工程指示 / 要求簡箋(E.I.)

工程指示編號：EI / 3500 / 21

工程名稱：亞皆老街中電

工程項目：欄河鐵花 質量事宜 (QC)

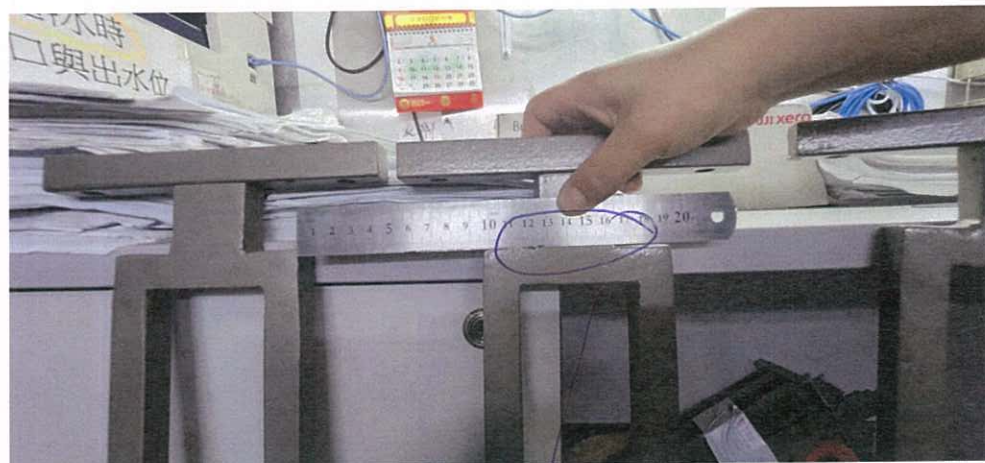
第三次收料

刮痕

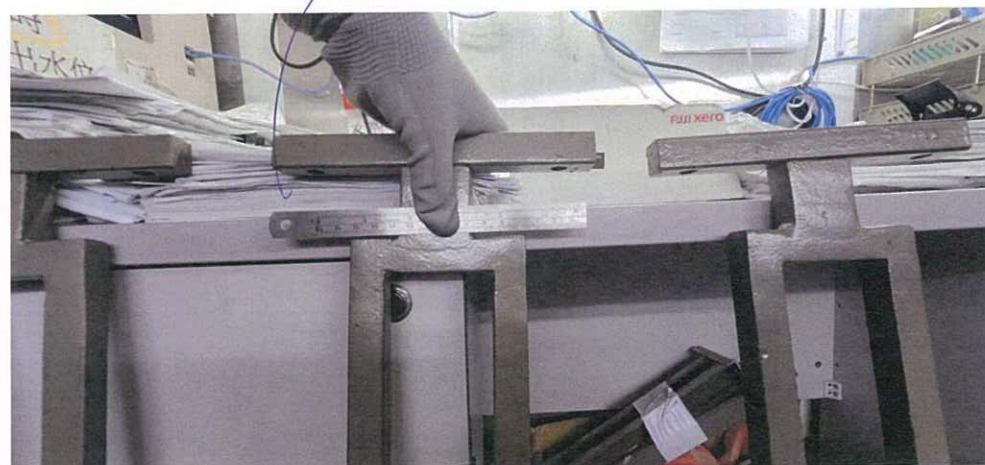
包圍不均

兩端均與直線

不平整

等 - 在收料

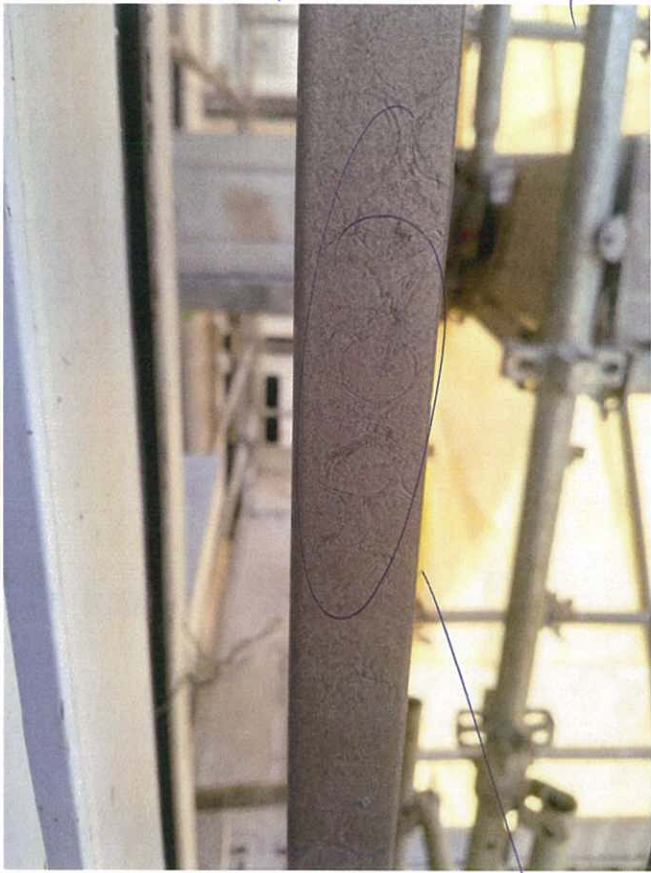
胶油? 包埋了.
